CAVA SERRA DELLE VOLTE

Comune di STAZZEMA

Procedura di valutazione di impatto ambientale

RAPPORTO INTERDISCIPLINARE

FIGURA 1

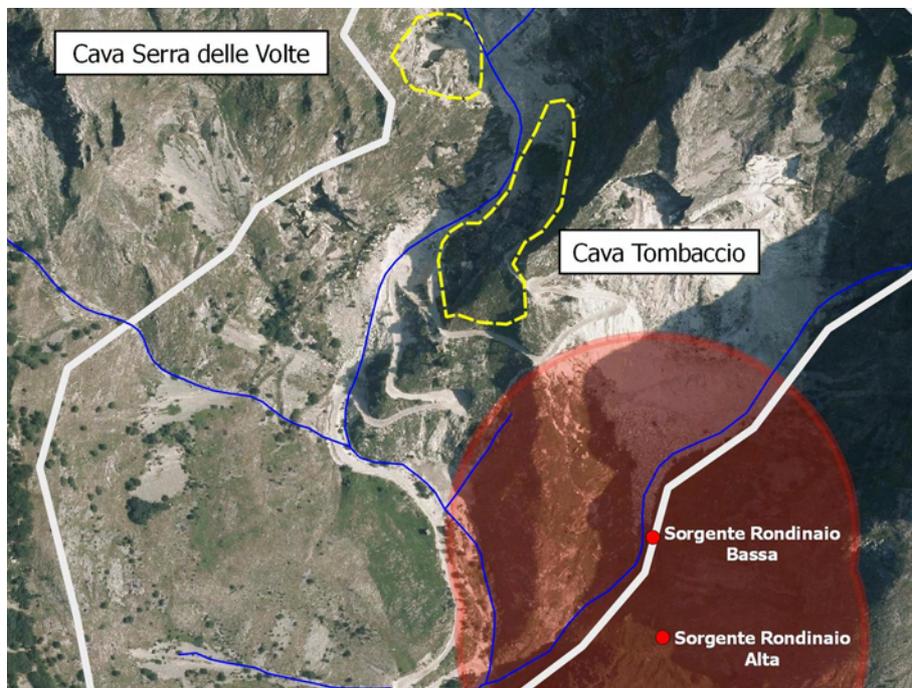
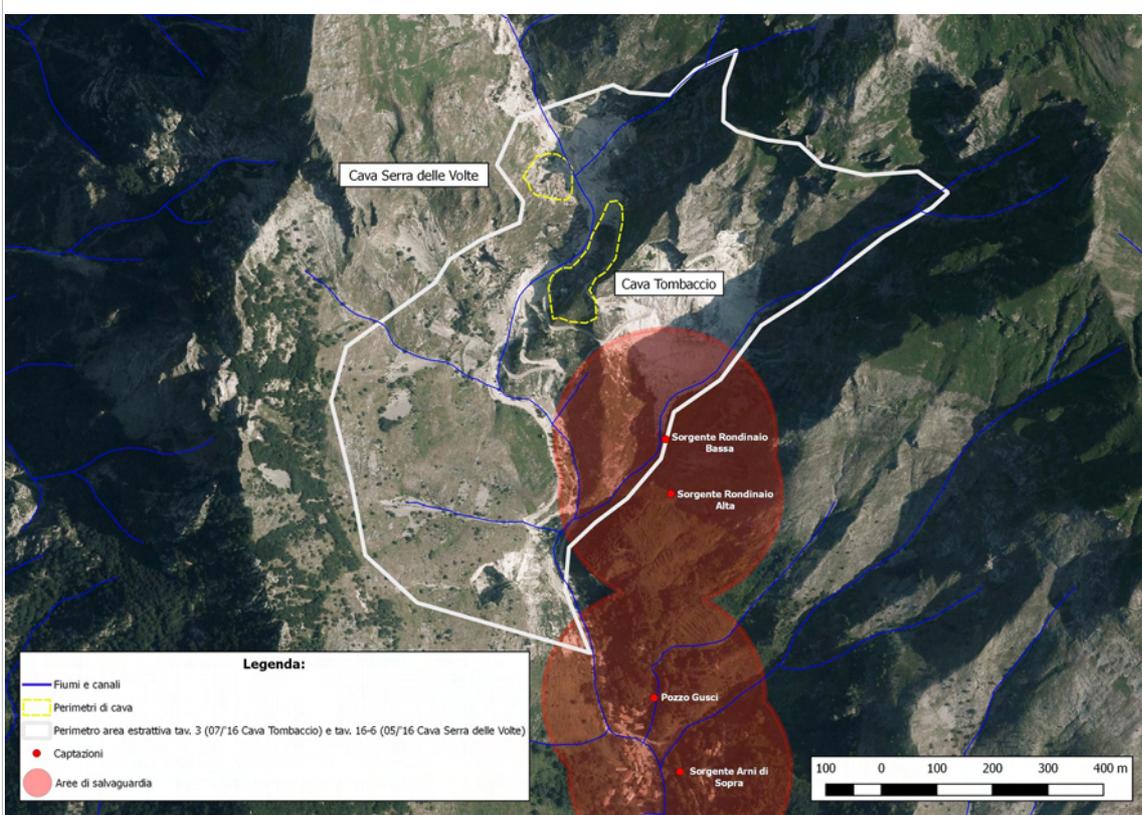
L'interferenza con le aree di salvaguardia destinate al consumo umano, erogate a terzi mediante impianto di acquedotto che riveste carattere di pubblico interesse (captazioni ad uso del servizio idrico integrato), presenti in zona, è rappresentata nella tavola sottostante (Figura 1); le captazioni più prossime sono:

- a) per la Cava Tombaccio dalla tav. 3 "Perimetro area estrattiva" datata Luglio 2016,
- b) per la Cava Serra delle Volte dalla tav. 16-6 "Perimetro area estrattiva" datata Maggio 2016

si sovrappone con i perimetri di salvaguardia delle captazioni sopra elencate come si evince chiaramente nella seguente figura 1..

Nel caso si confermi detta delimitazione, si evidenzia che il comma 3 del suddetto articolo prevede che *“La zona di tutela assoluta è costituita dall'area immediatamente circostante le captazioni o derivazioni: essa, in caso di acque sotterranee e, ove possibile, per le acque superficiali, deve avere un'estensione di almeno dieci metri di raggio dal punto di captazione, deve essere adeguatamente protetta e dev'essere adibita esclusivamente a opere di captazione o presa e ad infrastrutture di servizio”*, condizione che appare difficilmente compatibile con presenza all'interno dell'area estrattiva della sorgente Rondinaio Bassa . Inoltre il successivo comma 4 dispone che nella zona di rispetto (costituita dalla porzione di territorio circostante la zona di tutela assoluta da sottoporre a vincoli e destinazioni d'uso tali da tutelare qualitativamente e quantitativamente la risorsa idrica captata), sono vietati, tra gli altri, l'insediamento dei seguenti centri di pericolo e lo svolgimento delle seguenti attività :

- a. - dispersione nel sottosuolo di acque meteoriche proveniente da piazzali e strade,**
- b. - apertura di cave che possono essere in connessione con la falda;**

Relativamente alla precedente lettera b), considerata la natura idrogeologica dei suoli e del sottosuolo dell'area in questione (elevato carsismo con presenza di rocce particolarmente permeabili, con scarsità di drenaggio superficiale e con numerose depressioni e cavità sotterranee) il rispetto della condizione di non connessione tra la falda che alimenta la sorgente e l'attività di cava dovrà essere preventivamente dimostrato con rilievi, indagini ed analisi della situazione locale adeguatamente documentati .Riguardo al contenuto del documento dal titolo “ Programma di ricerca e studio sulla situazione idrogeologica e sulle possibili connessioni tra la cava Tombaccio/Serra delle Volte e le sorgenti “ presentato con le integrazioni (pervenute in data 15 marzo 2017) si fa presente che lo stesso affronta la questione delle relazioni tra l' attività di cava e la presenza delle sorgenti suddette ma non con il dettaglio necessario a dimostrare la condizione di cui alla lettera b) del comma 4 dell' art. 94 del D.Lgs 152/06 , anche perché le indagini di dettaglio sulla situazione locale sono rimandate ad un programma ancora da attuarsi e di cui non si conoscono gli esiti che si propone di effettuare successivamente alla pronuncia di VIA.
